UNIVERSIDAD DE
COSTA RICA

LABORATORIO NACIONAL
DE MATERIALES Y MODELOS ESTRUCTURALES

Informe: LM-PIG-08-2021

Informe de visita de campo: Proyecto intersección rotonda de La Bandera

Fotografía 1. Avance de obras preliminares

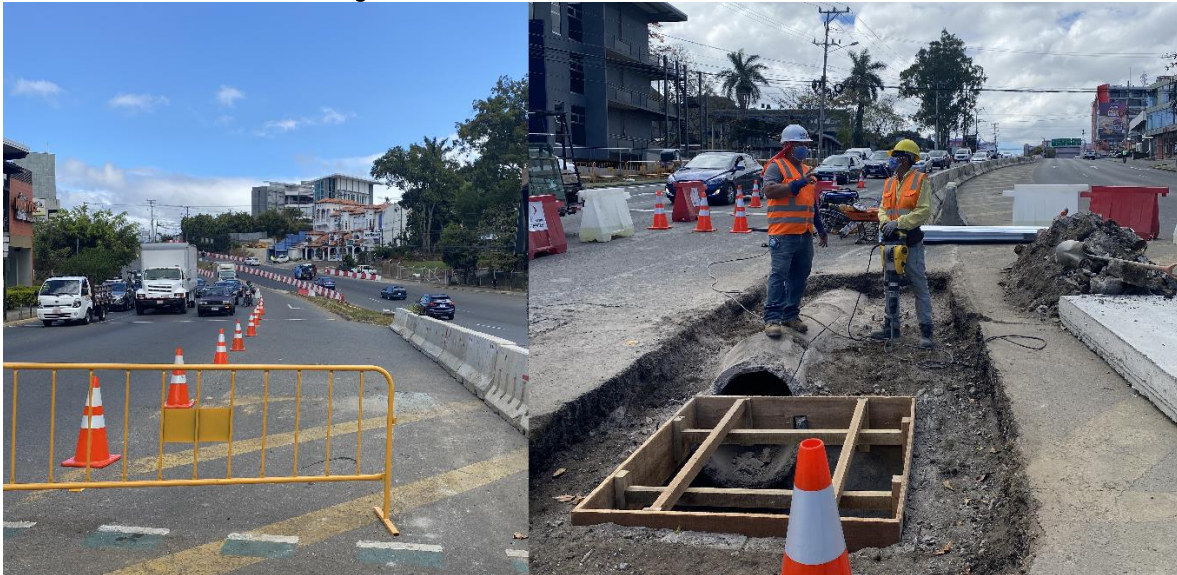
Durante la visita se recorrió el sitio del proyecto, y se observó que ya han iniciado con las obras preliminares tales como señalización, limpieza y trabajos en los sistemas de desagüe subterráneo, tal cual se muestra en la Fotografía 1.

Fotografía 2. Armadura de pilotes pre-excavados

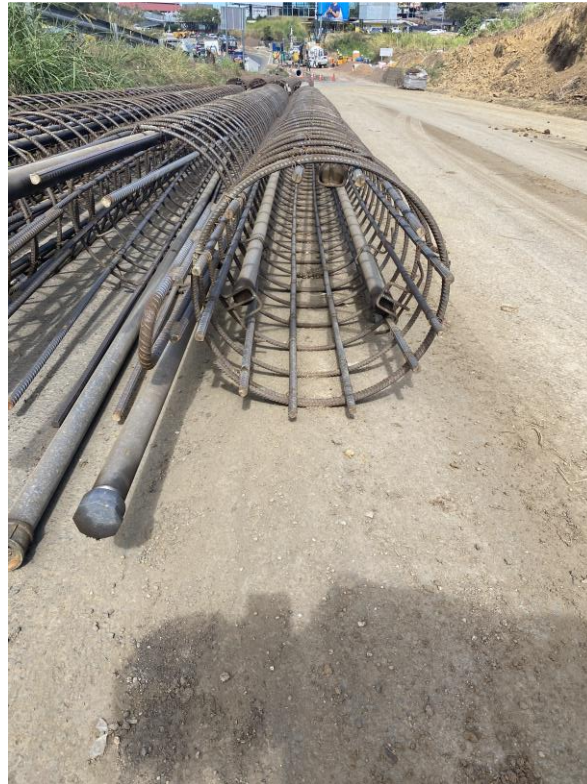
Se observó además que ya se están armando y almacenando la armadura de refuerzo para los pilotes preexcavados. Al no contarse con el diseño final tanto geotécnico como estructural de los muros, no fue posible verificar lo indicado en el documento “Tomo 01. Memoria. Cartografía y topografía, geología y geotecnia” respecto al diámetro de los pilotes, los cuales en principio serían de 80 cm.

EL proceso de perforación está próximo a iniciar, y con esto la colocación del acero de refuerzo y colado del concreto, por lo tanto, se considera oportuno realizar visitas frecuentes para dar seguimiento al proceso constructivo de la pantalla de pilotes.
